**Modulo per la presentazione delle osservazioni per i piani/programmi/progetti sottoposti a procedimenti di valutazione ambientale di competenza statale**

ID: Codice procedura (ID\_VIP/ID\_MATTM):10844

Impianto per la produzione di energia elettrica da fonte eolica, costituito da 6 aerogeneratori della potenza complessiva di 37,2 MW, un sistema di accumulo da 25 MW e relative opere connesse in località "Rempillo" nel comune di Pitigliano (GR).

**ALLEGATO alle OSSERVAZIONI all' IMPIANTO EOLICO denominato REMPILLO nel COMUNE di PITIGLIANO ( GR). Comp**

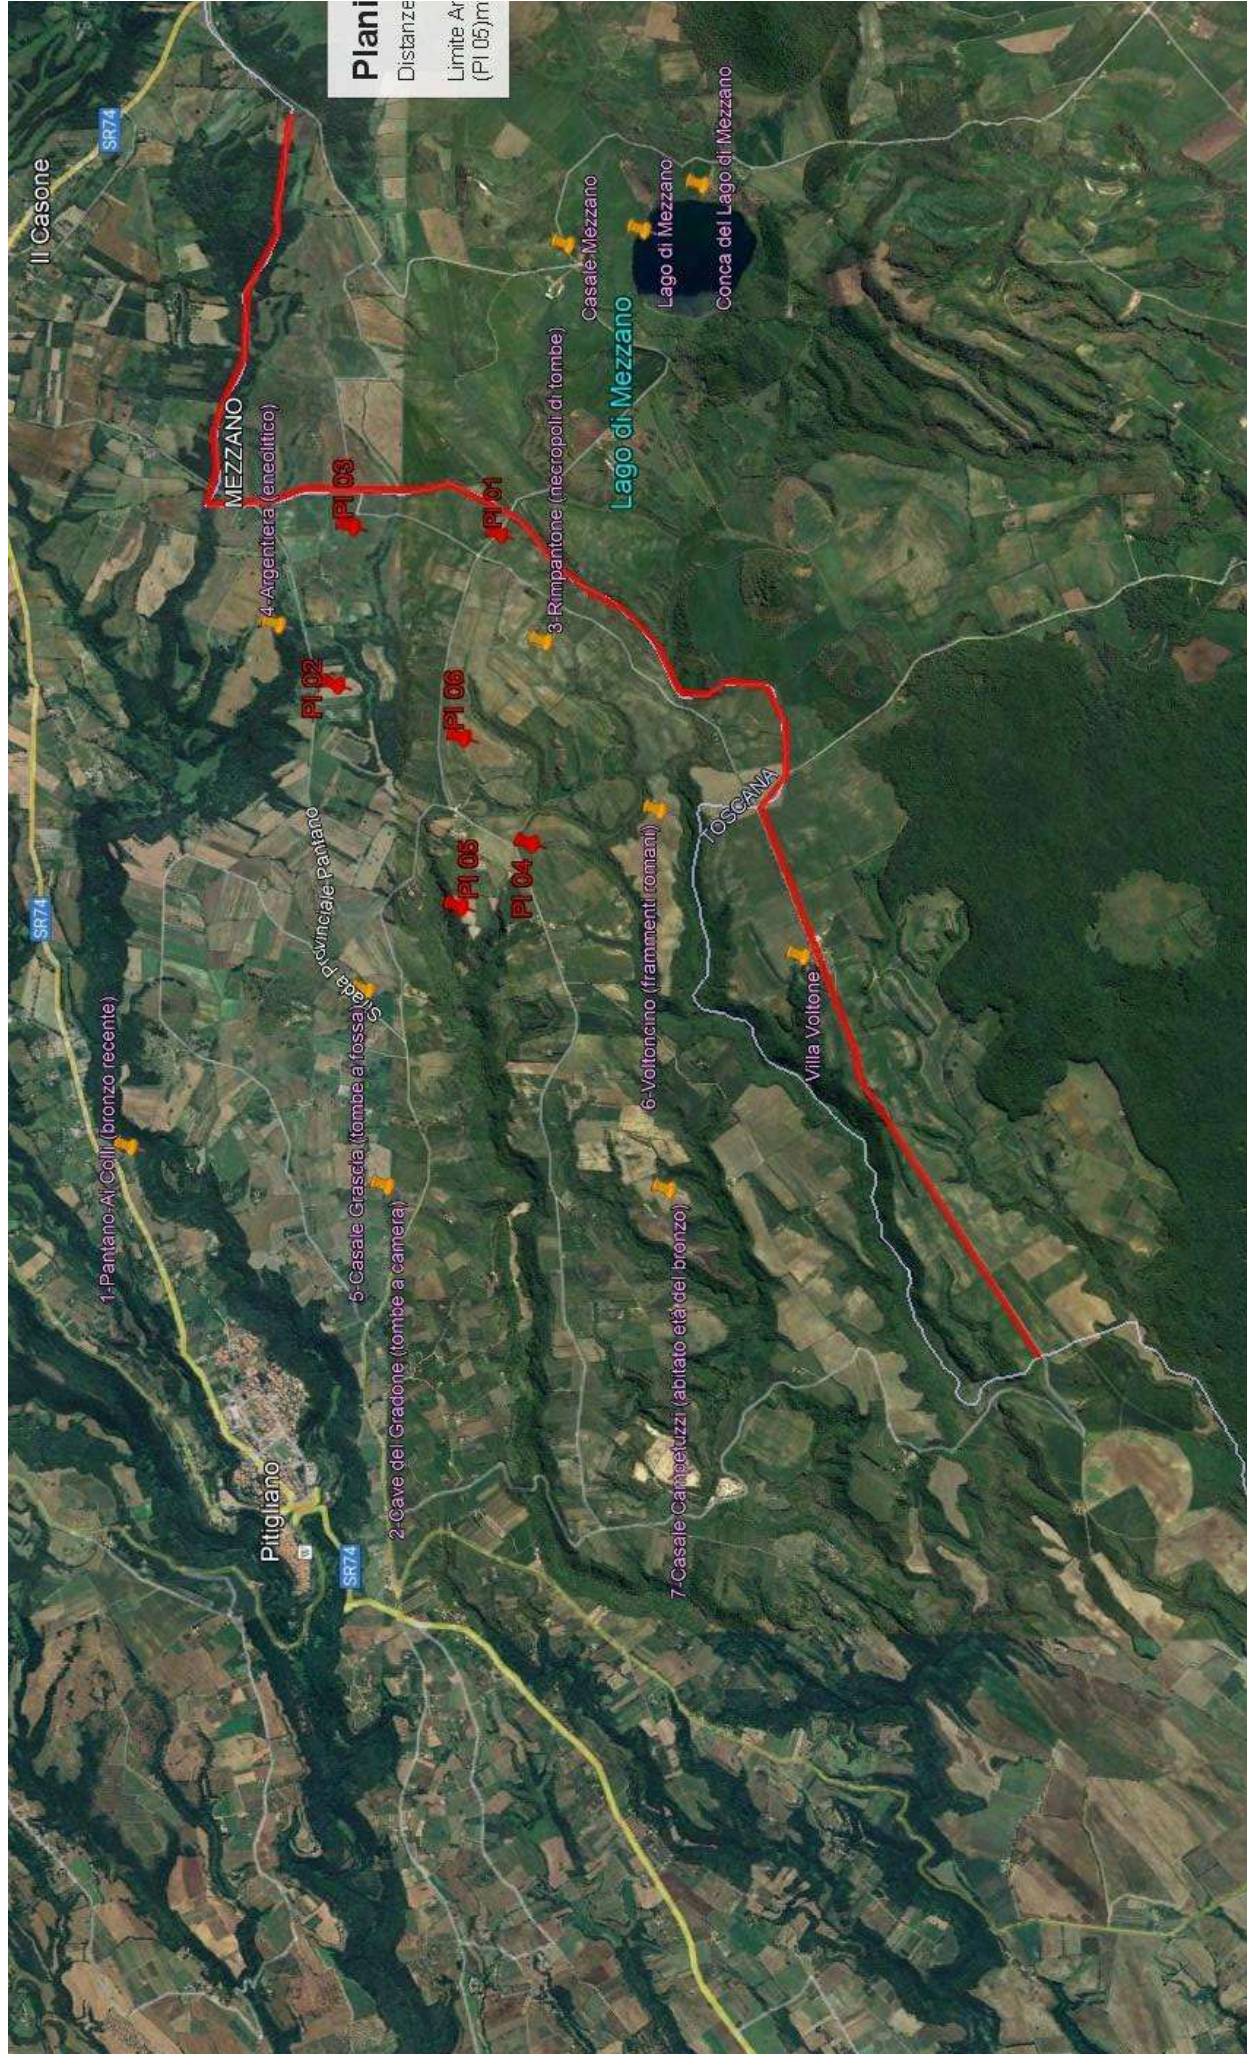
l'immagine n. 2 dell' ALLEGATO) all'area di notevole interesse pubblico " Conca del lago di Bolsena" (D.M. 24.10.1960). Praticamente una vasta zona che per interesse paesaggistico e naturalistico oltre che storico, archeologico e identitario rappresenta un unicum nel panorama nazionale.

Inoltre, la zona in cui insisterebbe l'impianto eolico industriale Rempillo è compresa nelle fasce di rispetto di 3 km di diversi beni archeologici tutelati dalla parte II del Codice dei Beni Culturali (vedi

Allegato, immagine n. 3). Inoltre le pale P04 e P05 ricadono all'interno di un'area archeologica che la Proponente vorrebbe cancellare per il semplice fatto che non è riportata nel documento regionale ma nel documento provinciale come meglio dettagliato nell'Osservazione n. 5. Alla luce di quanto documentato appare chiaro quindi che la collocazione dell'impianto non ha tenuto conto alcuno dei vincoli dell'area nella quale è stato progettato e l'inserimento dell'impianto eolico nel paesaggio e sul territorio non è corretto (Allegato IV delle Linee guida nazionali di cui al D.M dello Sviluppo economico del 10.09.2010).

# Analisi degli Impianti Eolici Esistenti e in Progetto

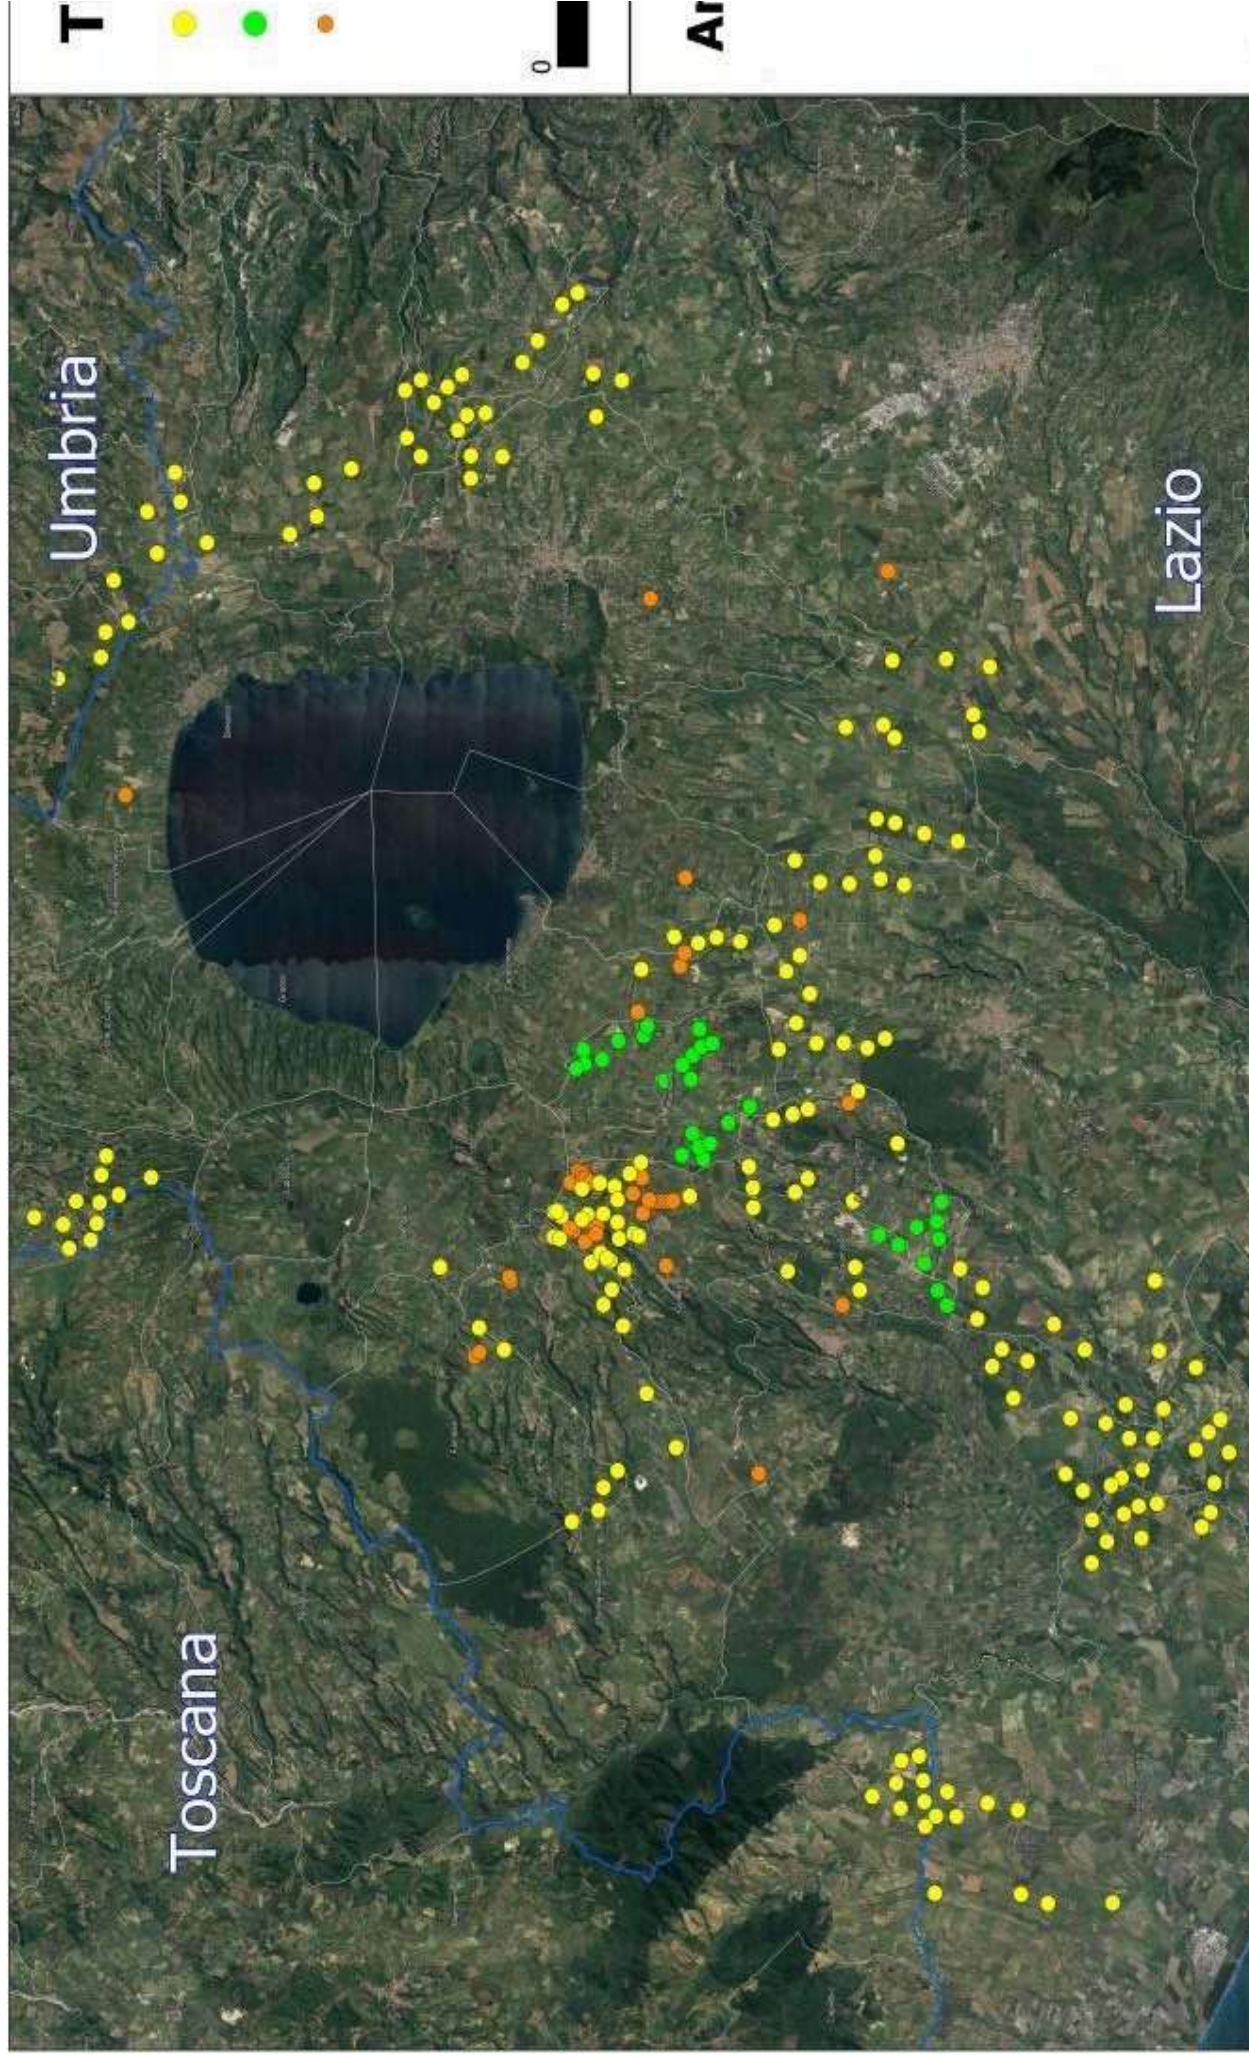
nn. 1 e 2 e crea anche degli impatti negativi anche sui beni naturalistici come verrà dettagliato nell'Osservazione n. 4. Inoltre andrebbe a sommarsi al già enorme cumulo di impianti eolici e fotovoltaici e geotermici che già creano una elevata criticità ambientale nella provincia di Viterbo e interferiscono anche con il territorio toscano come si può vedere dalle immagini nn. 4 e 5 dell'Allegato n. 1.
